○国土交通省告示第七百二十四号

道路運送車両の保安基準第二章及び第三章の規定の適用関係の整理のため必要な事項を定める告示の一部を改正する告示

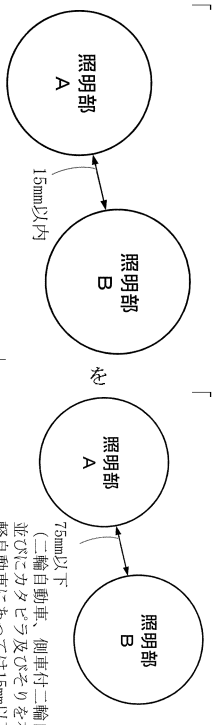
別添九十四2・3・1・中「本則第42条第5項」を「本則第42条第6項」に、「15mm以下」を「75mm以下（二輪自動車、側車付二輪自動車並びにカタピラ及びそりを有する軽自動車にあっては15mm以下）」に、

に改める。
